泊発電所3号炉審査資料	
資料番号	資料1-3-2
提出年月日	令和5年11月2日

ヒアリングにおけるコメント回答資料

図 重大事故等対処設備（設計基準拡張）の分類

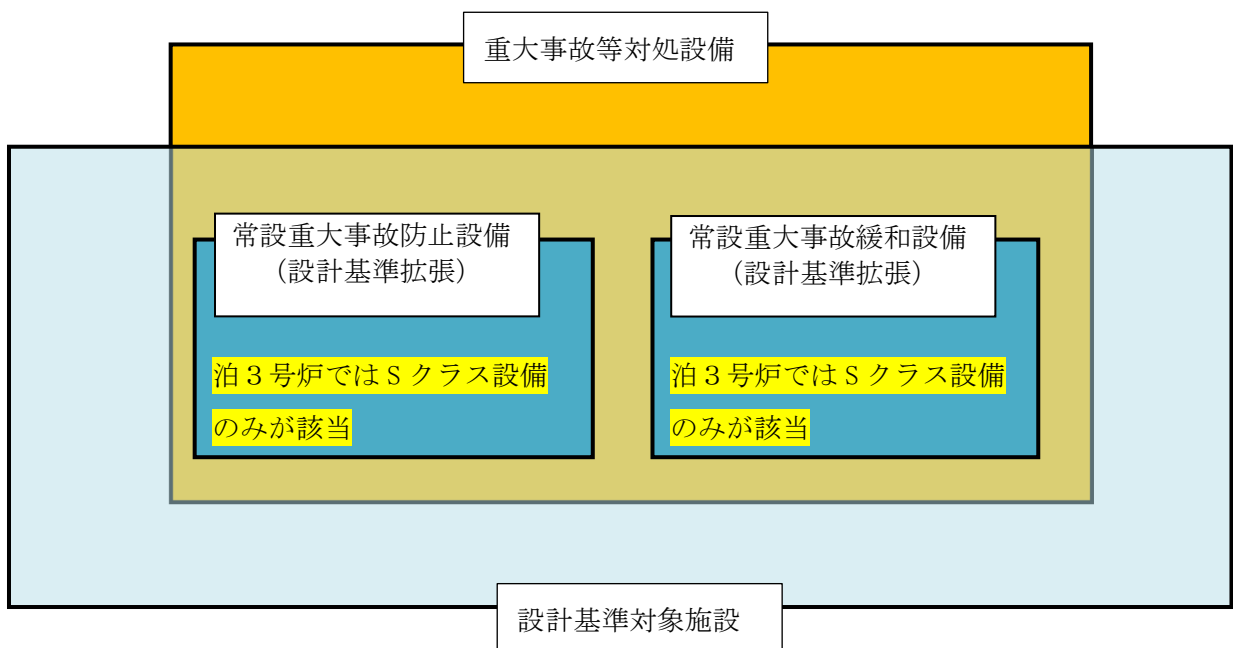
No. 8 (230803-20)	耐震 設計方針	39条, 40条等において, 設計基準拡張をどのように扱うのかが分かるような資料を用いて説明すること。
----------------------	------------	---

●重大事故等対処設備（設計基準拡張）の定義（43条における定義と同じ）

重大事故等時に設計基準対象施設としての機能を期待する重大事故等対処設備

→設計基準対象施設として設計されており, かつ新たに機能を付加させていない設備について, 設計基準対象施設としての機能を重大事故等発生時に流用しているもの
重大事故等対処設備（設計基準拡張）の分類を下図に示す。

重大事故防止設備（設計基準拡張）及び重大事故緩和設備（設計基準拡張）については, 泊3号炉では, Sクラス設備のみが該当し, 当該設備については設計基準対象施設としての機能を重大事故等時に流用するものであることから, Sクラス設備として3条（地盤）, 5条（耐津波設計）への基準適合を設計基準対象施設として確認するものであり, 重大事故等対処設備としての38条（地盤）及び40条（耐津波設計）への適合性確認は, 設計基準対象施設としての確認に包含されることとなる。
